Objet : Réponse concernant l'instruction d'une autorisation d'urbanisme

Avis Permis de Construire n° PC 092007 21A0021

Objet : Construction d'un programme mixte de 346 logements, 9 locaux commerciaux en RDC, 1 plateau au R+1 dédié à des activités de bureaux et 1 équipement public sur 3 niveaux + 1 parking avec 2 niveaux de sous-sol (142 places de stationnement)

Les dispositions retenues dans ce projet appellent de la part des représentants RATP, Département Maîtrise d'Ouvrage des Projets, (Mme. Delphine DUCROS — ☎ : 01 58 77 88 94 — ✉ : delphine.ducros@ratp.fr), les remarques présentes dans l'annexe « Efforts dans les planchers de la station Bagneux au droit de sortie secondaire ».

Illustration 3. Zonage des efforts horizontaux dans les planchers et dans les voiles de sortie secondaire

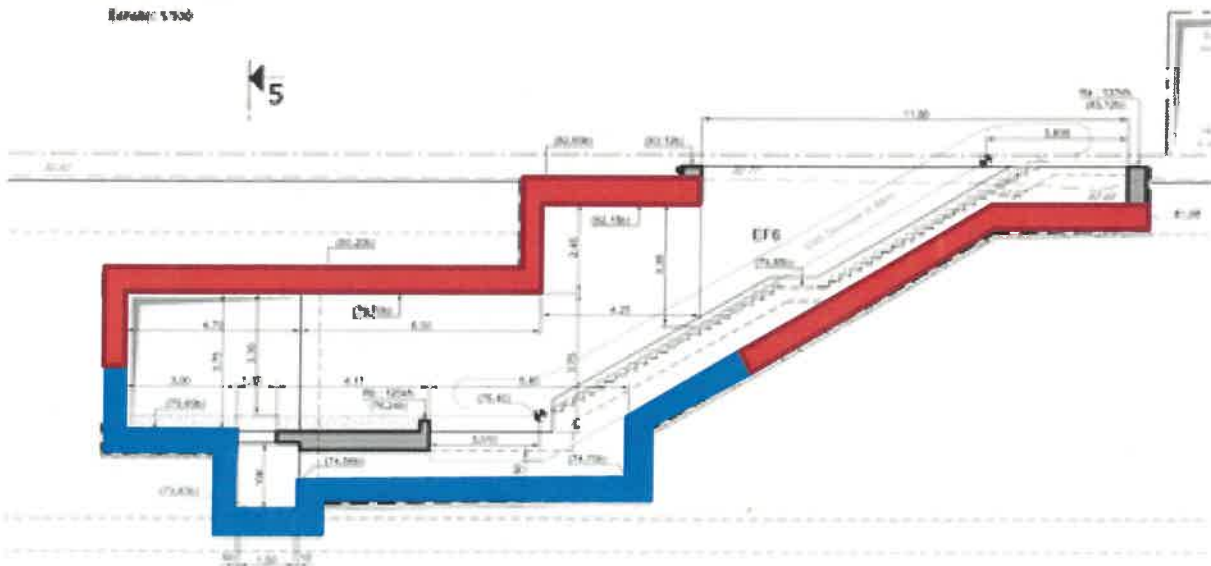
Sur toute l'emprise de la sortie secondaire, ses planchers, son radier et ses voiles doivent reprendre les poussées de terres horizontales venant de l'autre côté de la station, passant par la dalle de couverture et par le radier de la station Bagneux. Ces efforts doivent être équilibrés pendant les phases travaux ainsi qu'en phase définitive de la construction de la tour G3.

La limite de la zone bleue et la zone rouge se trouve au milieu entre l'axe de la dalle de couverture et l'axe du radier de la station : 77.55 NGF.

Figure 1 : Coupe Schématique au droit du projet de bâtiment et zones non autorisées aux fondations et sondages géotechniques pour reconnaissance de sols

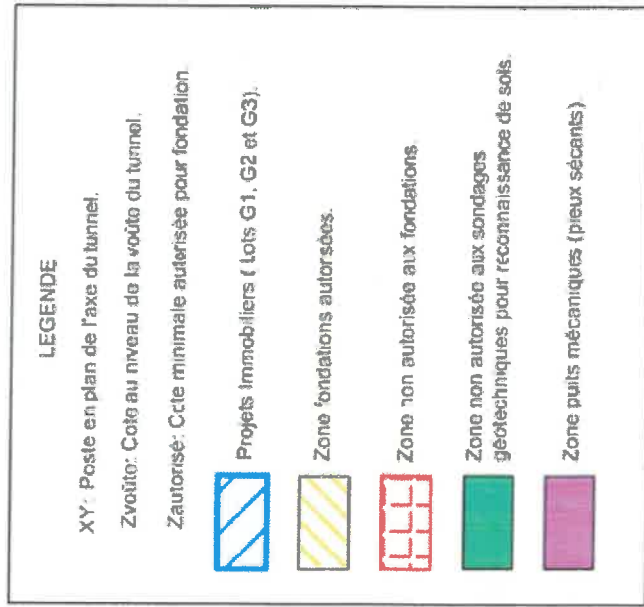
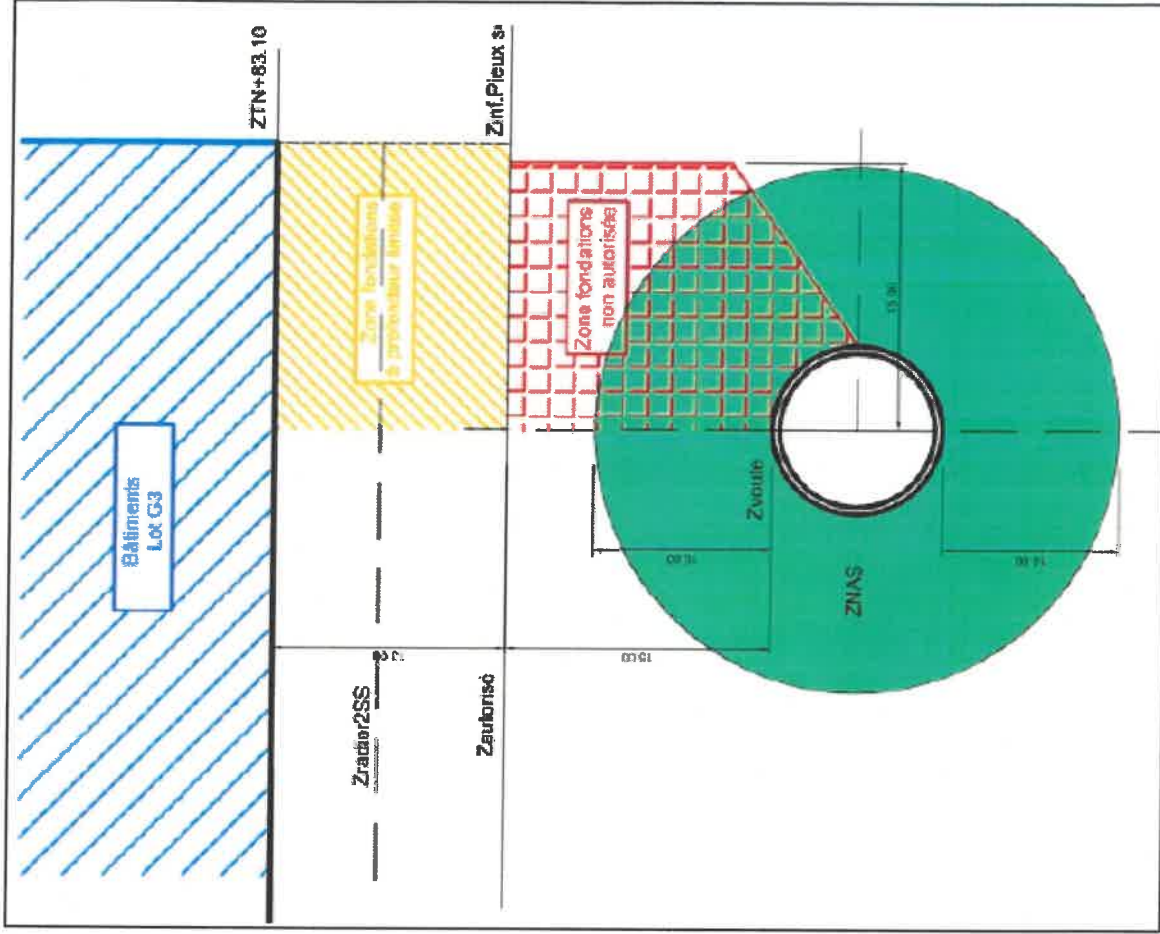
- Dans la bande latérale de 15m par rapport à l'axe d'implantation du tunnel en plan, le niveau de l'arase inférieure du système de fondations doit rester supérieur aux cotes indiquées dans la figure 1 (annexe 1 du présent courrier) avec des cotes minimales de 70.0 NGF sur le secteur du projet longeant le tunnel.

- L'arase inférieure des puits mécaniques qui se trouvent à l'intérieur de la bande latérale de 15m par rapport à l'axe d'implantation du tunnel en plan est au niveau de la cote minimale à respecter sur ce secteur.

- Les forages géotechniques pour des reconnaissances de sol que le pétitionnaire pourrait être amené à réaliser dans le cadre de son projet ne devront pas pénétrer dans la zone non autorisée constituée d'une auréole de 10m autour de l'extrados du tunnel et devront faire l'objet de processus de contrôle d'implantation et de vérification de longueur par l'exécutant. Les résultats de ces reconnaissances seront à fournir à la SGP.

Figure 2 : Superposition du plan masse du projet selon le dossier du permis de construire avec le tracé de la ligne 15 Sud du Grand Paris Express

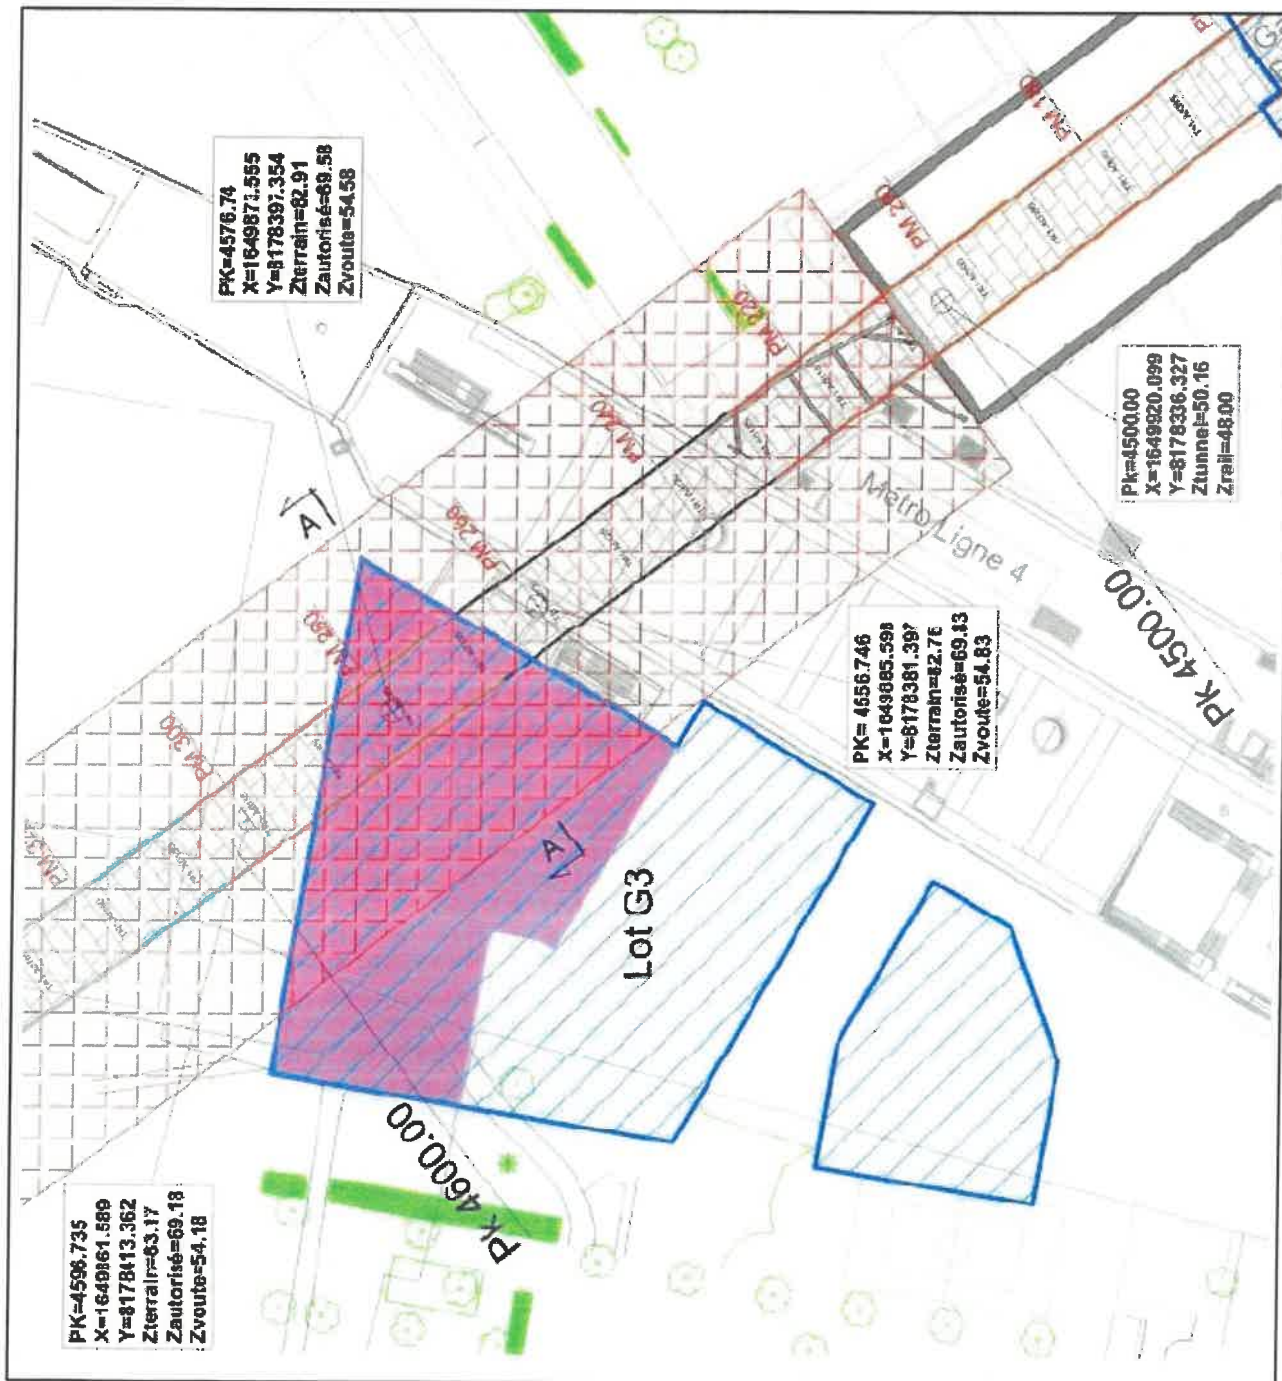
- Des dispositions constructives et un système de fondations particulier (figure 1 de l'annexe 1) ;
- Une vue en plan superposant le plan masse du projet avec le tracé de la Ligne 15 Sud du Grand Paris Express (figure 2 de l'annexe 1) avec les zones dans lesquelles la profondeur des fondations du bâti doit être limitée vis-à-vis du tunnel (ilot Nord situé au droit du tunnel de la ligne 15 Sud) ;
- Une note d'analyse technique détaillée du présent Permis de Construire réalisée par le maître d'œuvre d'infrastructure mandataire du tronçon 3 de la ligne 15 sud.
